ТЕЛЛУР ВЫСОКОЙ ЧИСТОТЫ

ГОСТ 19709.1-83, ГОСТ 19709.2-83

Метод определения серы

Изменение № 1 ГОСТ 19709.1—83 Теллур высокой чистоты. Метод определения серы

Черт. 2

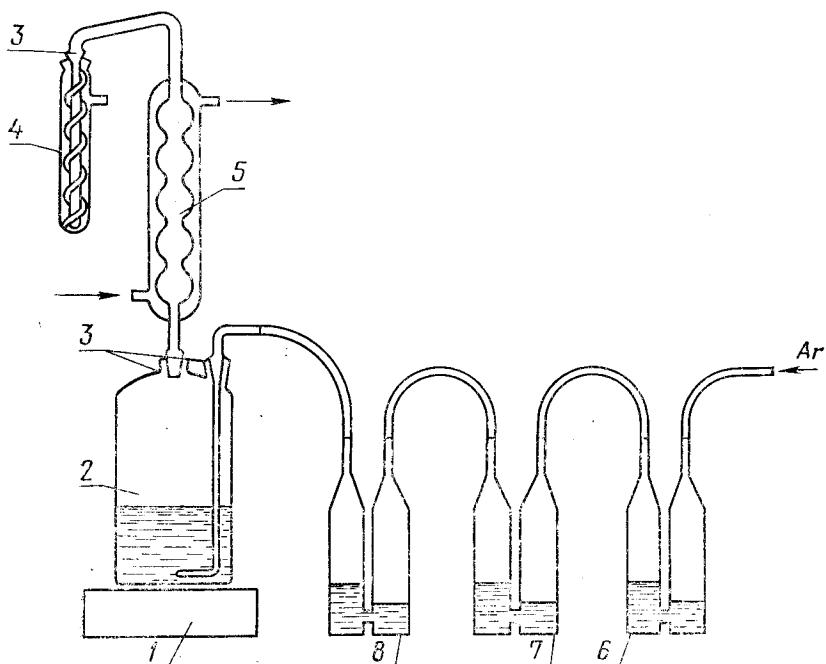
Чертеж 2. Подрисуночная подпись. Исключить значения: «25 %-ным» (2 раза).

Пункт 4.1 изложить в новой редакции: «4.1. В барботеры 6 и 7 (см. черт. 2) заливают раствор пирогаллола в едкомカリ. В барботер 8 заливают бидистиллизированную или деионизированную воду. Барботер 8 соединяют с реакционным сосудом 2 (из кварца или стекла) с помощью хлорвиниловых шлангов. В сосуд 2 заливают один раз в смеси 150 см<sup>3</sup> предварительно очищенной восстановительной смеси А или Б, а в приемник 4—10 см<sup>3</sup> фонового электролита. Через холодильник 5 пропускают холодную воду. Шлиф холодильника и шлиф пробы 3 слегка смазывают фосфорной кислотой или спектрально чистым графитом. Через установку пропускают поток аргона со скоростью 2—3 пузырька в 1 с. Если скорости прохождения пузырьков аргона в барботере 6 и приемнике 4 совпадают, установка герметична.
